宁波欣达电梯配件厂

关于有齿曳引机 DZS 制动器钢质（Q235）松闸杆自我召回函

有齿曳引机 DZS 制动器钢质（Q235）松闸杆排查说明

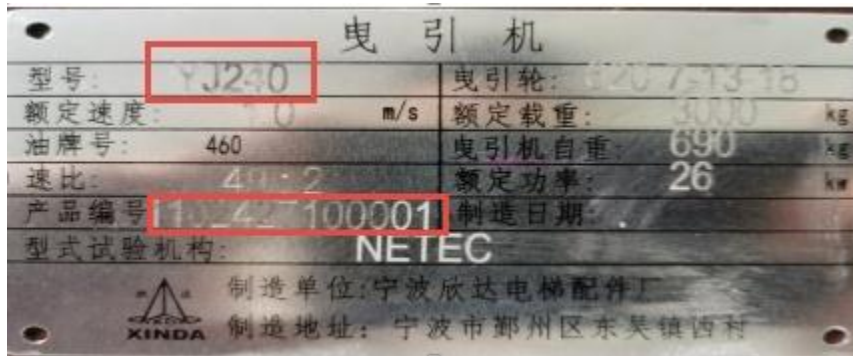
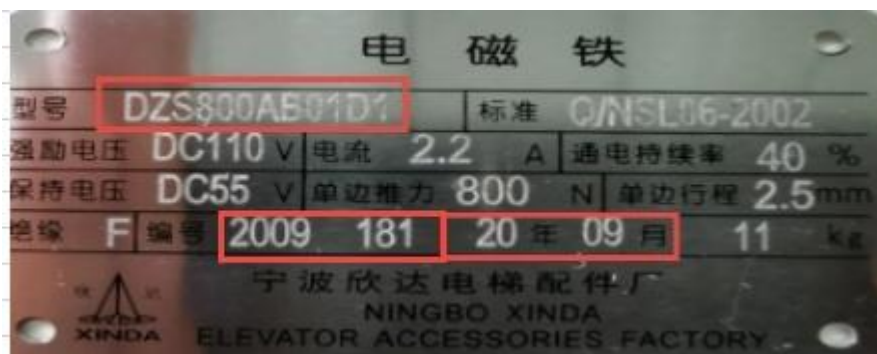
- 3、制动器特征：与图片上不一致，使用的是钢质松闸杆，图片上是黄色铜质松闸杆；

1. 按排查说明（详见附页）用户反馈具体信息，本司免费提供铜质材料松闸杆。
2. 更换方式：
 - a. 提供更换作业指书，由用户自行更换。
 - b. 如用户需本公司技术支持，双方约定时间，本公司派员现场支持。
 - c. 涉及制动器铆压联接的制动器，我司提供简易工装图纸，或由本司提供简易工装及作业指导书。
3. 要求相关使用、维保单位保证制动器故障保护开关正常使用。此开关至关重要，可预知制动器非正常动作，及时采取措施消除隐患。
4. 要求相关使用、维保单位及时到本公司网站（www.nbxid.com），下载对应的制动器拆解维护保养说明书，按要求进行维护保养。
